Informe Consolidado de Solicitud de Aclaraciones, Rectificaciones y/o Ampliaciones Complementario al Estudio de Impacto Ambiental del Proyecto “ERNC Loa”

Nombre del Titular : ERNC LOA Spa
Nombre del Representante Legal : Nicolás Alejandro Vicentela Iturrieta
Dirección : Cerro El Plomo N° 5420, Of. 1304

El presente Informe Consolidado de Solicitud de Aclaraciones, Rectificaciones o Ampliaciones al Estudio de Impacto Ambiental del proyecto “ERNC Loa”, contiene las observaciones generadas en virtud de la revisión de la Adenda.

Figura 2. Área de influencia componente Fauna. Fuente: Figura 18 del Anexo 3.2 “Actualización Capítulo Determinación y justificación Área de Influencia”, de la Adenda.

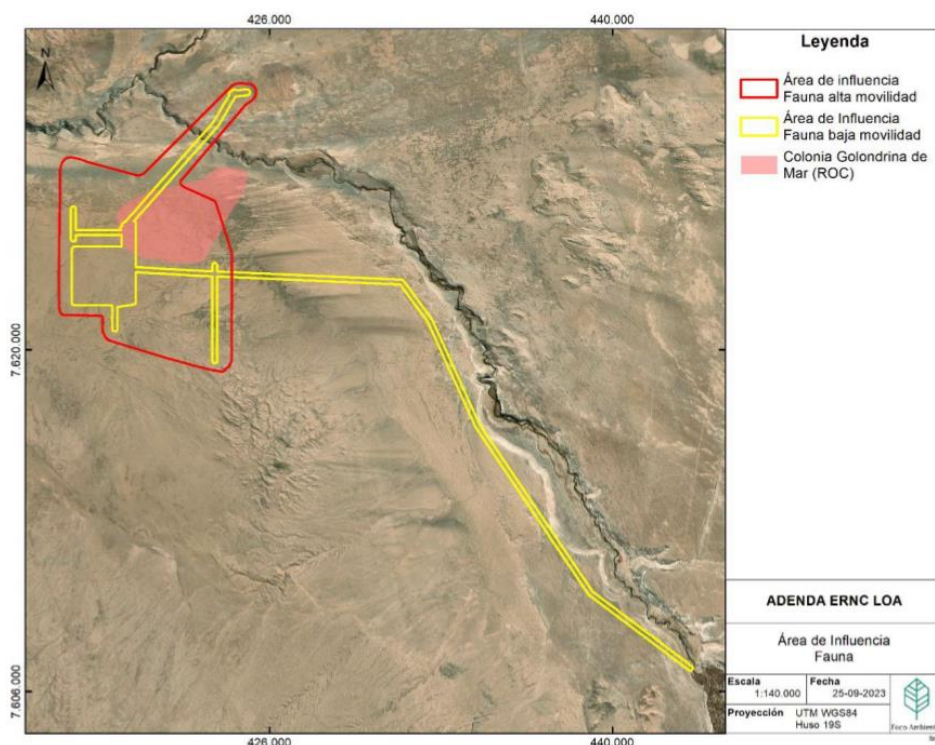
- 2.3 En el Anexo 3.2 “Actualización capítulo determinación y justificación del área de influencia” de la Adenda, secciones 1.6 “Determinación y Justificación del Área de Influencia”, 1.6.2 “Ecosistemas Terrestres”, y 1.6.2.4 “Fauna terrestre” (página 1-50), si bien el Titular amplió el área de influencia para fauna según fue solicitado en el ICSARA publicado el 01 de junio de 2022, se requiere que explique cuál fue el criterio utilizado y por qué no se incluyó dentro del área de influencia toda la superficie identificada como la colonia de golondrinas de mar negra Loa 2 (Figura 2). Por otra parte, se solicita incorporar la localización de los dos ambientes de fauna vertebrada terrestres denominadas por el Titular como Loa 1 y Loa 2 en la misma Figura sobre el área de influencia de la componente Fauna:

Figura 3. Áreas de inundación modelación canal 2 + subcuenca 2, con proyecto. Fuente: Apéndice C: Memoria de Cálculo Hidráulico, Arrastre de Sedimento y Socavación, Anexo 6.6 Actualización PAS 157, de la Adenda.

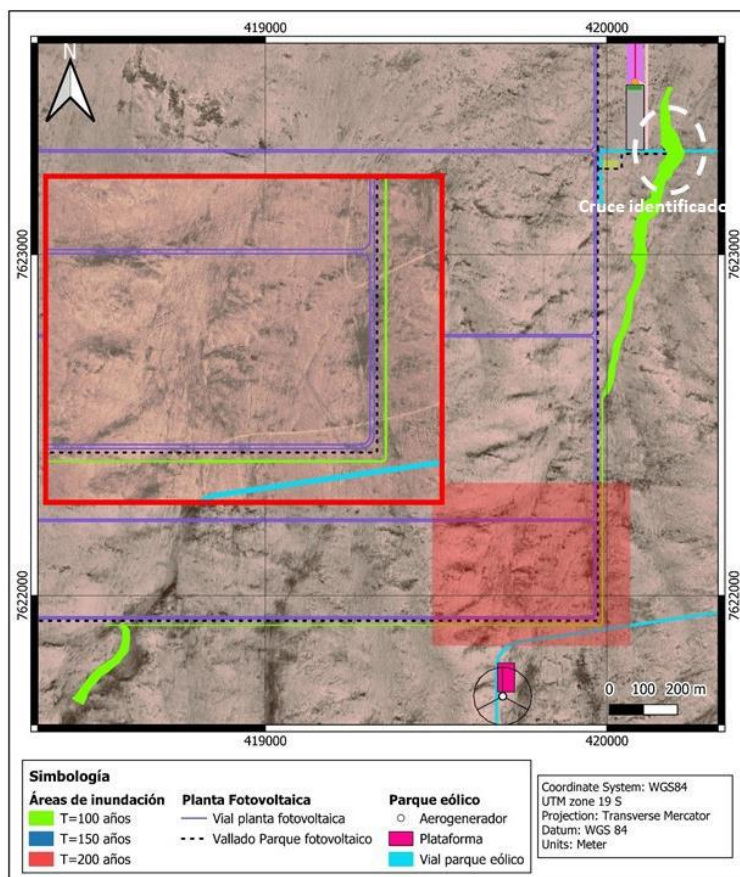
5.5 A partir de la revisión del Anexo 6.5 “Actualización PAS 156” de la Adenda, se evidencia que la aplicabilidad del PAS 156 se asocia a cinco obras tipo badén. Sin embargo, se observa un sexto atravesio vial al parque fotovoltaico según se muestra en la Figura 3 (Figura 13 de la Adenda, ver sector superior a la derecha) del “Apéndice C – Memoria de Cálculo Hidráulico, Arrastre de Sedimento y Socavación” del “Anexo 6.6 – Actualización PAS 157”. Al respecto, se solicita al Titular complementar el PAS 156 con el atravesio identificado.

Figura 4. Ruta de vuelo de gaviota garuma, desde sitio de nidificación hacia el sector costero. Fuente: Diagnóstico poblacional de la Gaviota Garuma *Leucophaeus modestus* (Tschudi, 1843), Zona Norte de Chile (SAG, 2016).

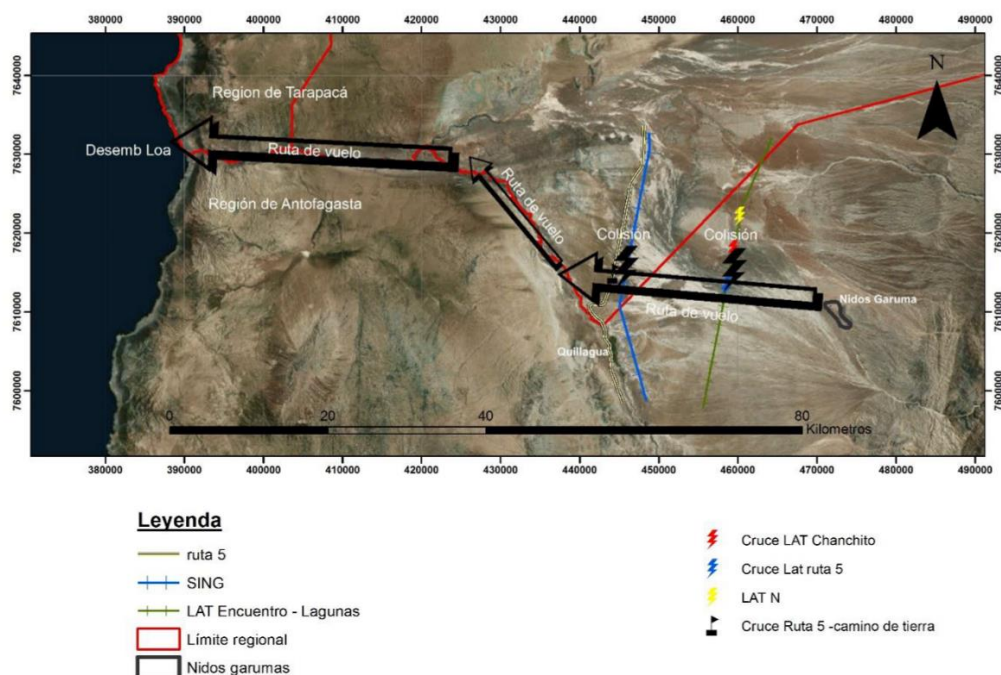
de la gaviota garuma (*Leucophaeus modestus*), especie que utiliza dicha quebrada del rio como corredor biológico, según se puede observar en la Figura 4:
